第1回 福岡市地下鉄七隈線延伸工事現場における
道路陥没に関する検討委員会

第1回 福岡市地下鉄七隈線延伸工事現場における
道路陥没に関する検討委員会 議事要旨

第2回 福岡市地下鉄七隈線延伸工事現場における
道路陥没に関する検討委員会

第2回 福岡市地下鉄七隈線延伸工事現場における
道路陥没に関する検討委員会 議事要旨

事故発生の要因について

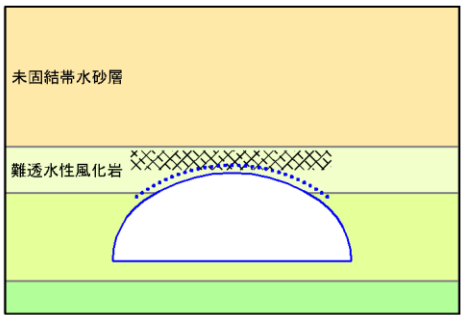
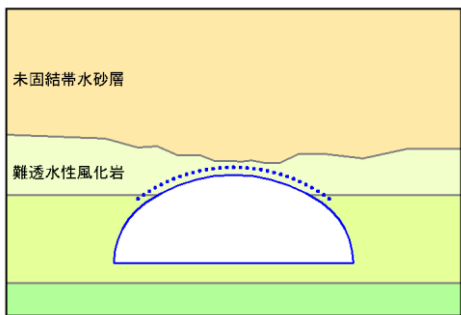
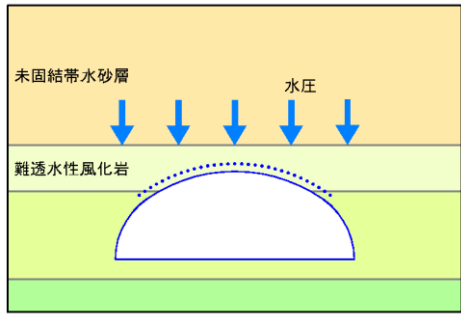
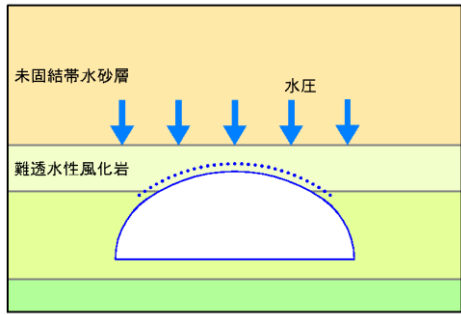
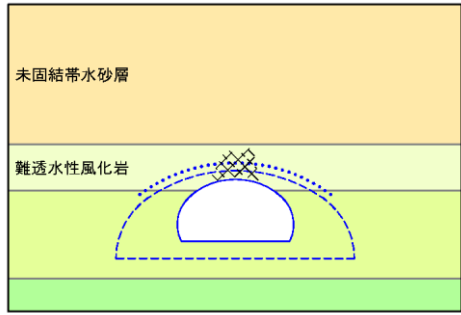
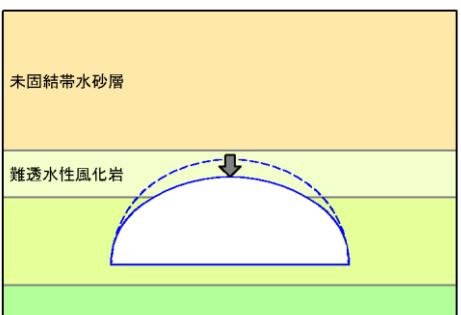
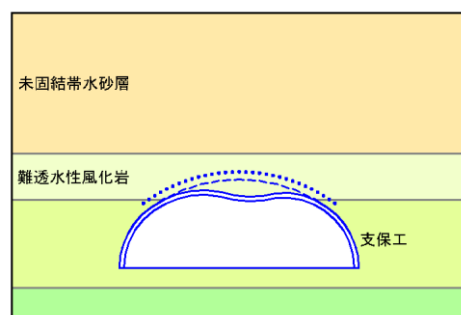
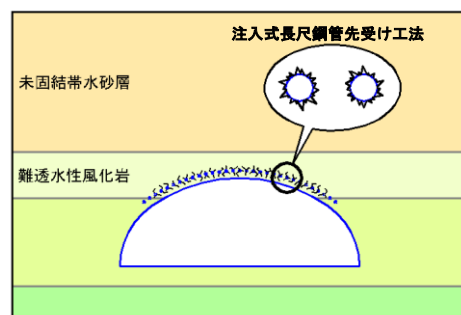
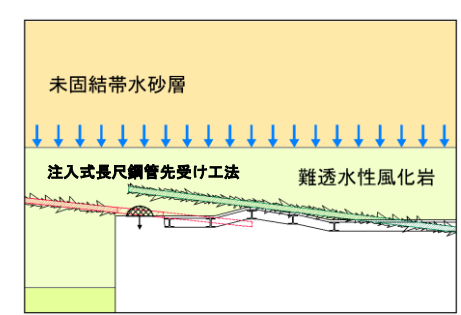
地質・地下水に関する要因			設計・施工に関する要因	
		要因 1	要因 2	要因 3	要因 4	要因 5
概念図						
	要因	<p>難透水性風化岩の強度</p> <ul style="list-style-type: none"> 物性値 (N 値等) のバラツキに対する評価 潜在的な弱部の把握 	<p>難透水性風化岩の厚さ</p> <ul style="list-style-type: none"> 難透水性風化岩の上面位置、厚さや不陸の把握 	<p>高い地下水位による影響の有無</p> <ul style="list-style-type: none"> 難透水性風化岩に対する水圧 難透水性風化岩の不陸により作用面が変動していることによる局所的な荷重 水みちの発生による局所的な荷重 	<p>難透水性風化岩の耐力不足の可能性の有無</p> <ul style="list-style-type: none"> 上部未固結帯水砂層からの水圧に対する難透水性風化岩の耐力不足の可能性の有無 地盤改良等地下水対策の必要性 	<p>導坑施工による影響の有無</p> <ul style="list-style-type: none"> 先進導坑施工による緩みや亀裂の発生の可能性の有無

設計・施工に関する要因				
		要因 6	要因 7	要因 8	要因 9	要因 10
概念図						—
	要因	<p>トンネル断面形状の影響の有無</p> <ul style="list-style-type: none"> 扁平断面による影響の有無 	<p>トンネル支保工の安定性</p> <ul style="list-style-type: none"> 吹付けや鋼製支保工の耐力 支保工脚部の支持力 	<p>注入式長尺鋼管先受け工法（補助工法）の横断方向地山改良効果</p> <ul style="list-style-type: none"> 注入改良体の連続性 注入材の地山への適合性 鋼管の間隔や施工ずれの可能性の有無 注入圧および量の施工管理 	<p>注入式長尺鋼管先受け工法（補助工法）の縦断方向地山改良効果</p> <ul style="list-style-type: none"> 改良体のラップ長 注入式長尺鋼管先受け工法の拡幅方式の適合性 鋼管の施工ずれの可能性の有無 注入式長尺鋼管先受け工法による水みち形成の可能性の有無 	<p>適切な計測管理や必要な対策工の実施による被害の最小化</p> <ul style="list-style-type: none"> リスクマネジメントとその対応策の検討

1. について
 - ・追加調査の概要および結果の途中経過、今後の予定について報告された
 - ・難透水性風化岩に見られる弱層部分について強度等を把握すること
2. について
 - ・想定される事故原因のメカニズムと要因について議論が行われた
 - ・メカニズムや要因については概ね妥当であるが、追加地質調査の結果等を踏まえ、検討を進めることとした
3. について
 - ・設計および施工に関して考えられる問題点について議論が行われた
 - ・第3回委員会でのとりまとめに向けて、対策案の効果や代替策も含めて検討することとした
4. について
 - ・第3回委員会でのとりまとめにむけて、設計・施工に対する留意点等の骨子について議論が行われた
 - ・類似の現場にも適用されることを明確にした上でとりまとめることとした
